**Produktnyhet****Serviceråd**

Divator andningsventil

Vi inför två produktförbättringar på Divator andningsventiler som produceras från och med 1 januari 2024.

Vred med justerskruv

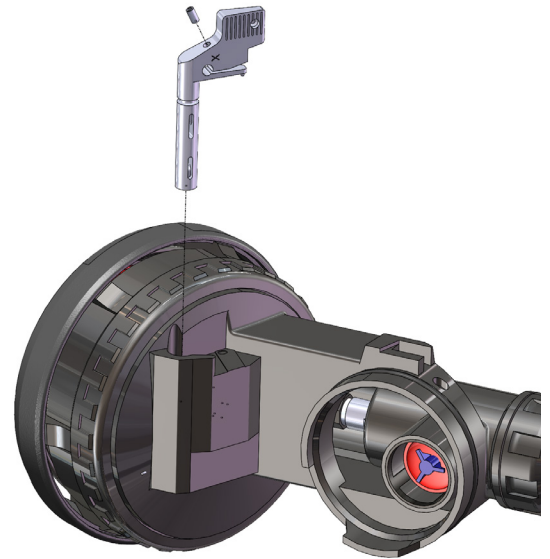
Vredet på andningsventiler med säkerhetstryck och nödandningsventil (octopus) får en justerskruv. Skruven kan användas för att ställa in kraften som behövs för att få vredet att snäppa loss från sin låsta position. Om vredet snäpper loss för lätt, så det innebär ett problem vid användning, används skruven för att låsa vredet hårdare. Föreligger inget behov att justera vredet lämnas skruven utan åtgärd.

Vred med justerskruv, artikelnummer 32408-51, ersätter tidigare vred och är fullt bakåtkompatibelt. Alla övriga artikelnummer för ventiler, servicesatser och reservdelar är oförändrade och levereras i nytt utförande på befintliga artikelnummer.

Skruven justeras med insexnyckel 0,9 mm (32409-51) av Servicetekniker certifierad på Nivå 3. Efter justering ska ventilen genomgå ett prestandatest på testapparat godkänd av Interspiro.

Säkerhetsventilfjäder

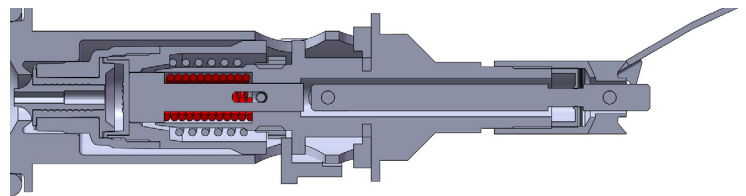
För att säkerställa problemfri användning tillsammans med ytförsörjningssystemet DP1 byter vi till en starkare fjäder för säkerhetsventilsfunktionen. Denna ändring införs på alla varianter av Divator andningsventil. Den nya fjädern förhindrar att det högre matningstrycket i DP1 riskerar att få andningsventiler att blåsa vid användning med ytförsörjning.

Alla befintliga artikelnummer behålls och levereras med starkare fjäder. Införandet påverkar inte användning eller hantering av ventilerna men det gör att testvärdet för ventilernas säkerhetsventil ändras. Det maximala värdet ökar från 20 bar till 23 bar och det nya intervallet för godkänt test är 14-23 bar.
